**Avis délibéré de la Mission Régionale
d'Autorité environnementale
de La Réunion
sur la demande d'extension de la carrière « Lagarrigue »
à Pierrefonds sur la commune de Saint-Pierre**

n°MRAe 2021APREU3

Demandeur : PREFABLOC AGREGATS

Planche 122 : Principe de la remise en état

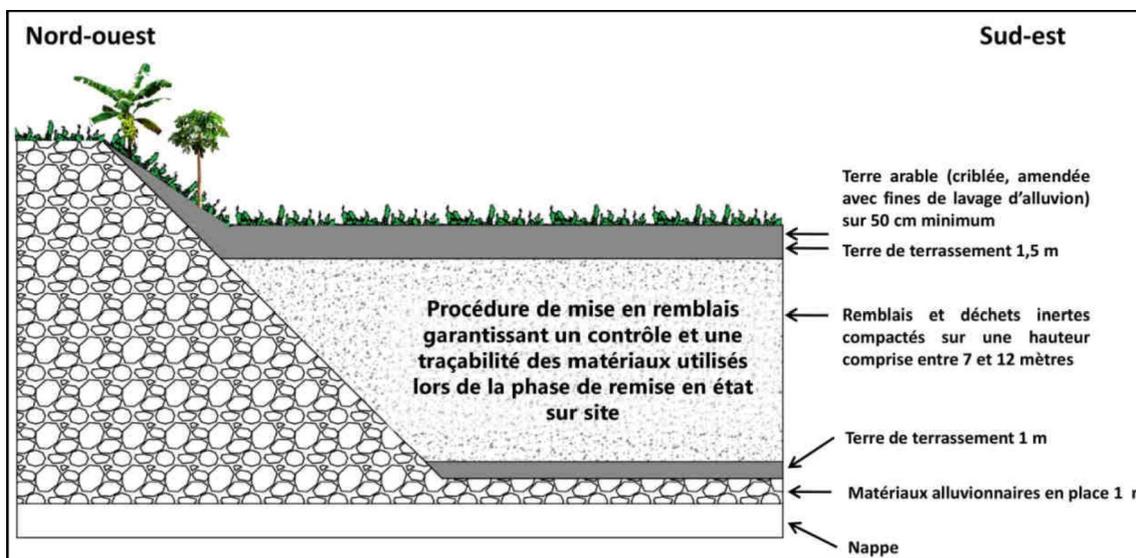
Les derniers remblaiements seront constitués de deux mètres de terres de découvertes (mises en merlon autour du site lors de l'exploitation) et dont les derniers 50 cm seront amendés de fines de lavages des matériaux afin d'améliorer la qualité agronomique des terrains. Le flocculant utilisé lors du procédé d'épuration est à base de polyacrylamide, ce qui implique la présence d'acrylamide, potentiellement neurotoxique et cancérigène.

Une étude en cours du BRGM¹⁹ précise que les risques liés à l'utilisation de fines issues du procédé de lavage des matériaux dans la remise en état de la carrière apparaissent comme faibles, et qu'un taux inférieur à 0,1% de monomère résiduel dans le polyacrylamide (garanti par les fournisseurs) serait acceptable²⁰. Dans le cadre du suivi de la qualité des eaux souterraines, une recherche d'acrylamide et de polyamine est envisagée en aval de l'installation, sur le piézomètre mis en place par la société dans le cadre de la surveillance de la qualité de la nappe. Bien que cette recherche soit vertueuse, elle n'apparaît toutefois pas clairement comme une mesure affirmée de l'étude d'impact.

- **L'Ae recommande, en complément au plan de surveillance de la qualité des eaux souterraines, d'inscrire clairement la recherche d'acrylamide comme une mesure d'accompagnement qui engage le porteur de projet.**
